Keuringsverslag van een elektrische laagspanning- en zeer lage spanningsinstallatie

NIET CONFORM

Straatnaam Kardinaal Cardijnlaan
Huisnummer 2
Busnummer
Postcode 1700
Gemeente DILBEEK
Land België

Controlebezoek van een oude huishoudelijke elektrische installatie van een wooneenheid bij verkoop op vraag van de verkoper volgens (KB 08/09/2019) - AREI Boek 1- 8.4.2. en 8.2.1. en 4.2.4.3.

Afbeelding schakel- en verdeelbord:

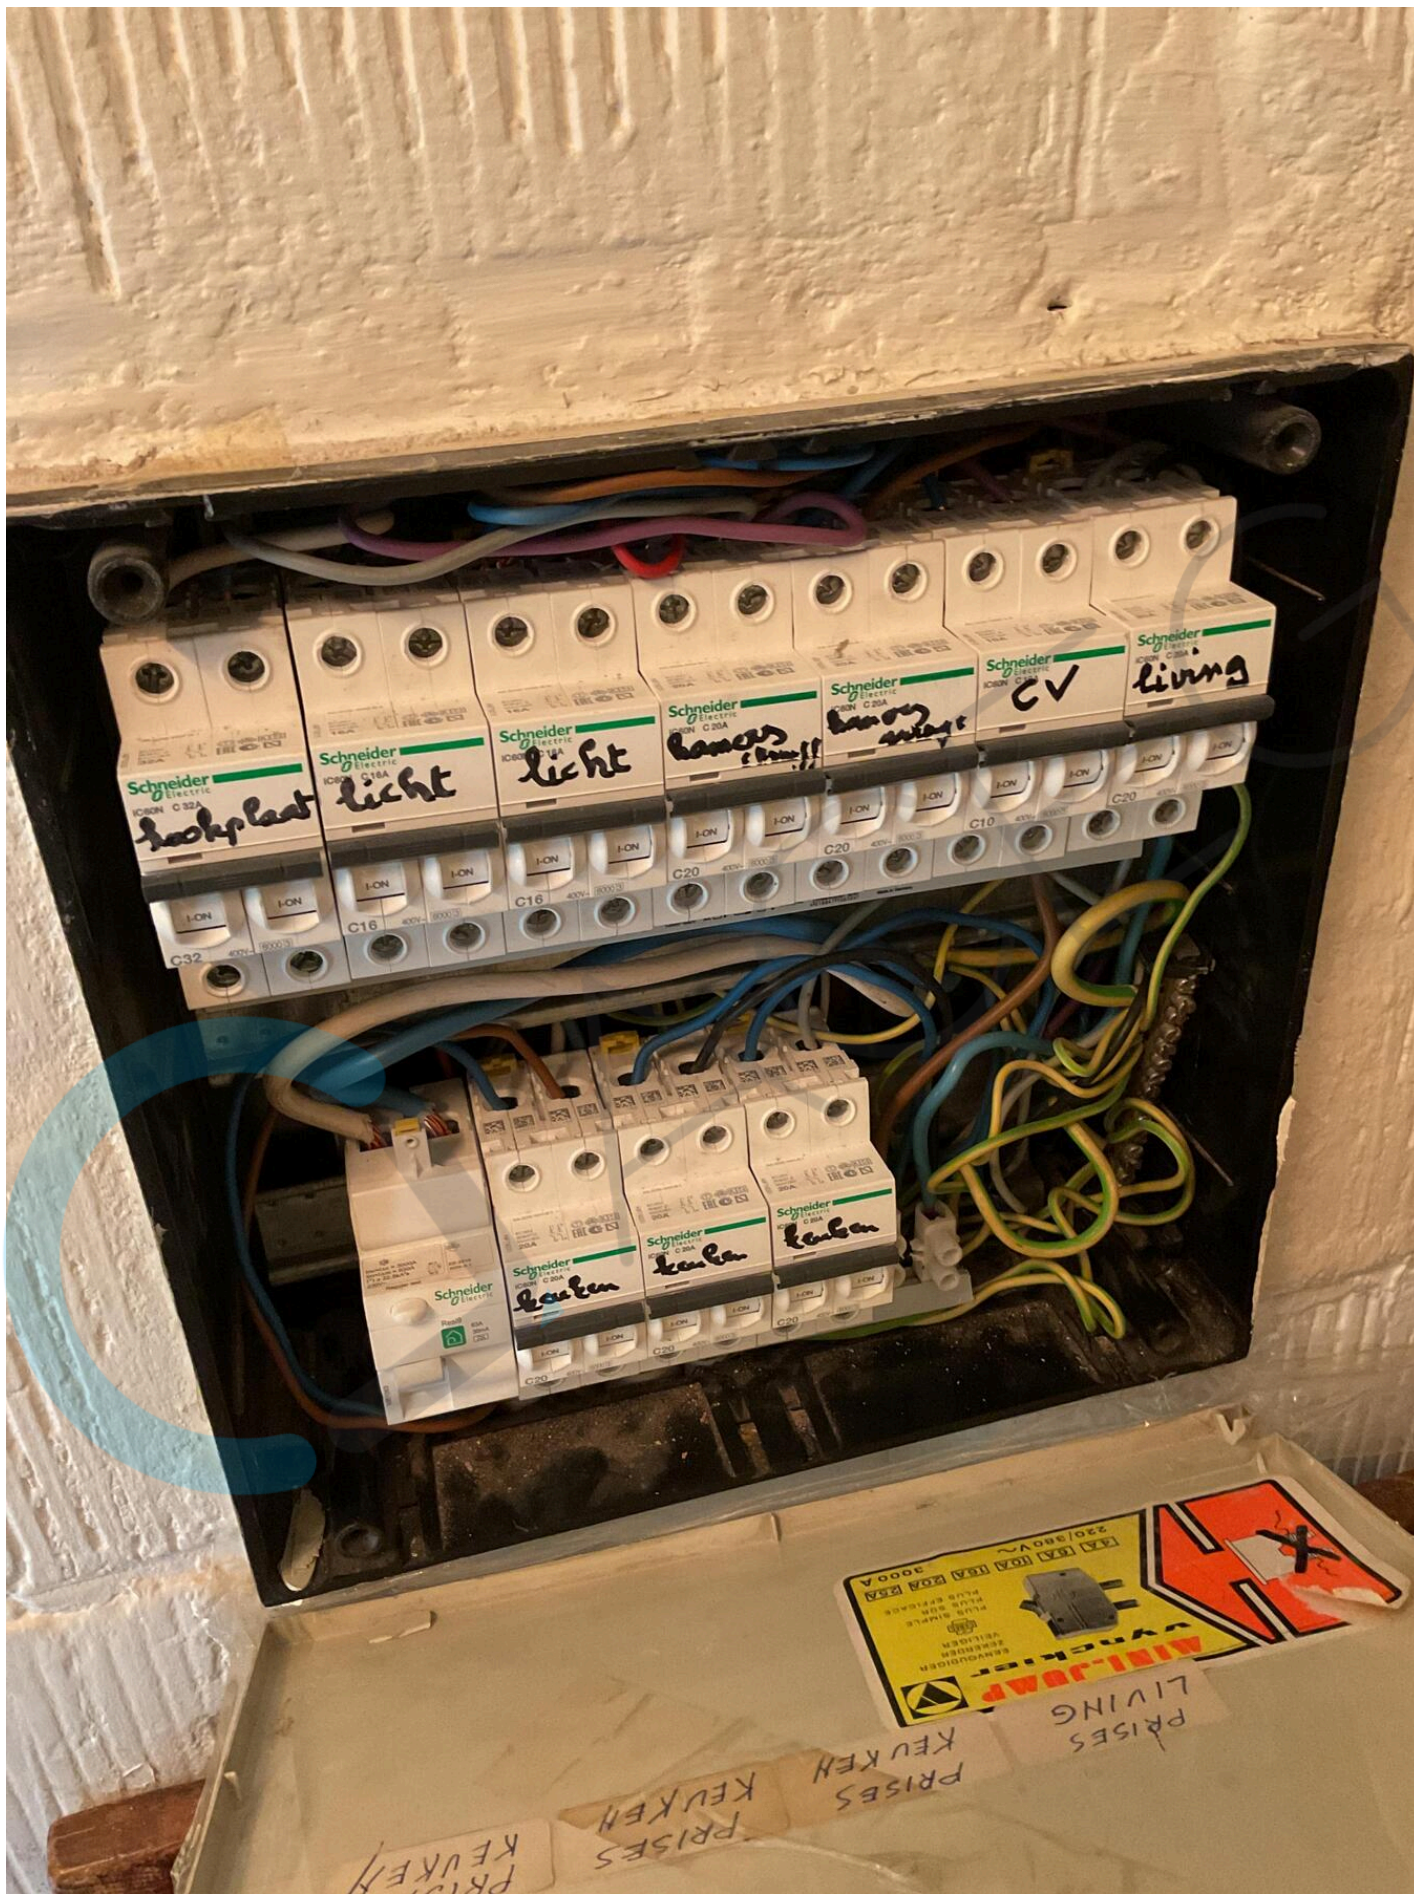
- 13.08 Een demonteerbaar aansluitstuk (aardingsonderbreker) moet steeds gemakkelijk bereikbaar zijn. (Boek 1 Onderafdeling 5.1.5.1. en 5.4.3.5.)
- 15.01 De aanduiding van de stroomkringen en/of apparatuur, aansluitklemmen, enz dient aangebracht of vervolledigd te worden. (Boek 1 Onderafdeling 3.1.3.1. en 3.1.3.3.A. en 5.1.6.1)

- 15.06 De deur en/of afschermplaat van het schakelbord dient (terug)geplaatst te worden. Aanraking van onder spanning staande delen mogelijk. (Boek 1 Afdeling 5.1.4. en 5.3.5.1.A. en 4.2.2.3.)

- 15.08 Beschadigd en gebroken materiaal dient vervangen of hersteld te worden. De beschermingsgraad van het verdeelbord tegen rechthoekse aanraking is onvoldoende. (niet tenminste IPXX-B) (Boek 1 Onderafdeling 4.2.2.3.)

- 15.10 De genaakbare, naakte onder spanning staande delen zijn onvoldoende afgeschermd. (Boek 1 Afdeling 5.1.4. en 4.2.2.3.)
- 15.11 Niet gebruikte invoeringen van het verdeelbord zijn niet correct of onvoldoende afgedicht. (Boek 1 Afdeling 5.1.4. en 4.2.2.3.)
